調査 設計		秋木 田村 12月25日 12月20日 12月27日 12月27日		COVER カバー		2K3V01/35				Gつづき	
		SE-222		G-NO.						I	
P. 手配コード		品名記号		形 地 記 事		型 材 料		地 理		1 2 3 4 5 6	
1	2K3V01/35P001	COVER					FLC	/			A
2	P002	PLATE					A285/8 (SPHC)	/			
3	P003	PLATE					SS41	/			
4	P004	BASE					KSC52 (SGB)	/			
5	4K3V0092P001	SP-LEAF						/			
6	4K3V0420P001	SP-LEAF						/			
7	2RH*6K20	RT-ROUND						/			
									3

設計	81-8-22	81-8-10	板バネ	4K3V0420	SE-222	G-NO.	器具	立会	用途	重量
手配コード	品名記号	形格記事	型	材	料	処	理	1	2	3
1	4K3V0420P001	SP-LEAF		SK5		F40A				
2						ZUSI				
3										
4										
5										
6

4K3V0420

2K370/35

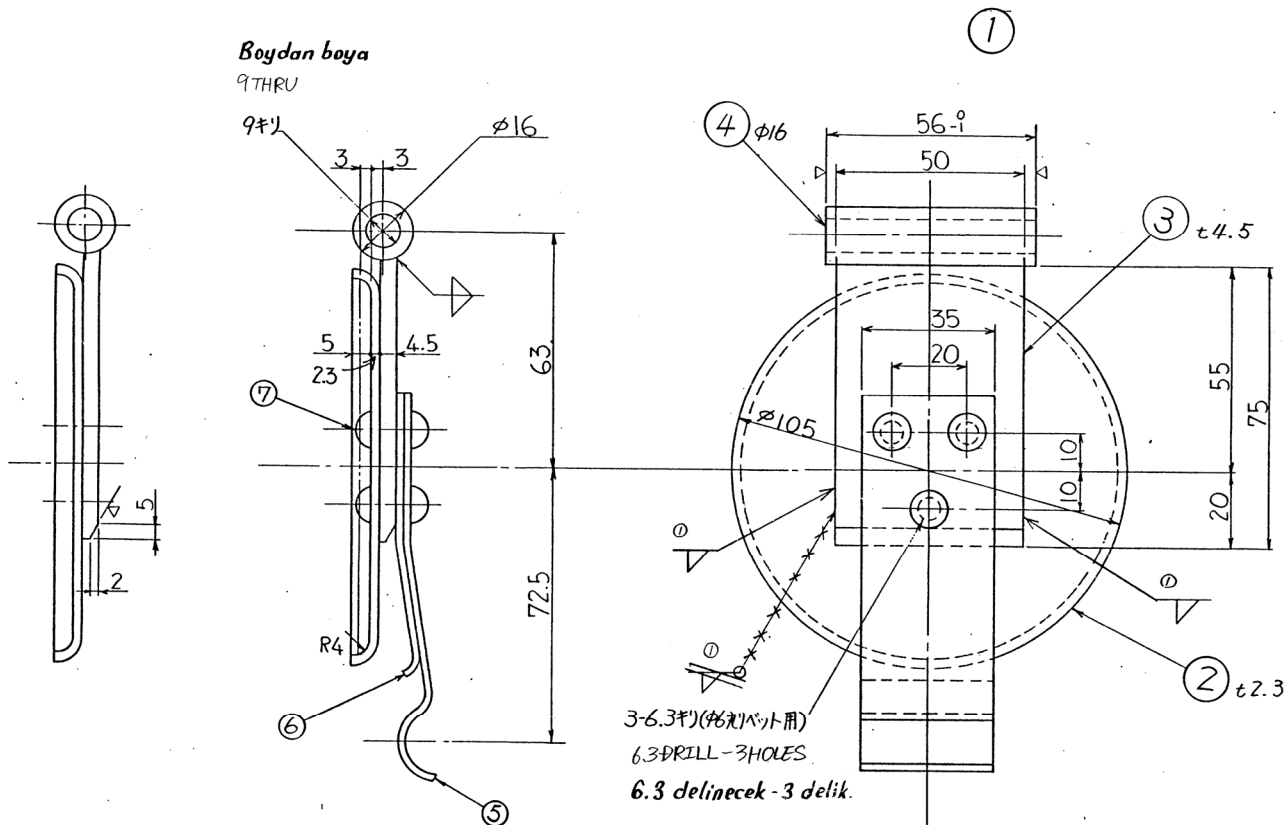
① 384-2-3 溶接記号変更 町田 2月 ② 1186-2-19.P1 表面处理追加 塚本 8月27日

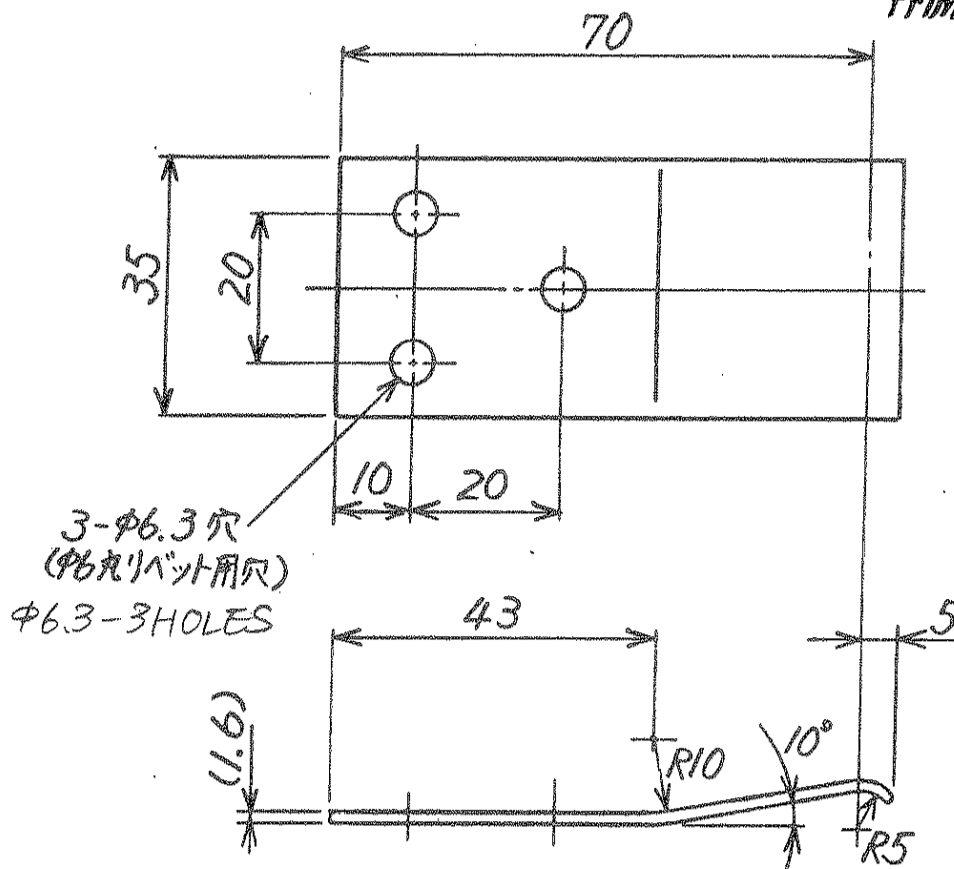
1. 焼入れノコト 硬サ ショア ~~55~60~~

2. ~~黒エナメル焼付ケノコト~~

② 284-2-3 記事変更 田村 81.2.11
① 783-11-5 材料変更 (旧SUP3) 渡辺

② 51~60

Hs : 51-60

2. APPLY PRIMER

② 錆止メジंकライトⅢ型塗布ノコト
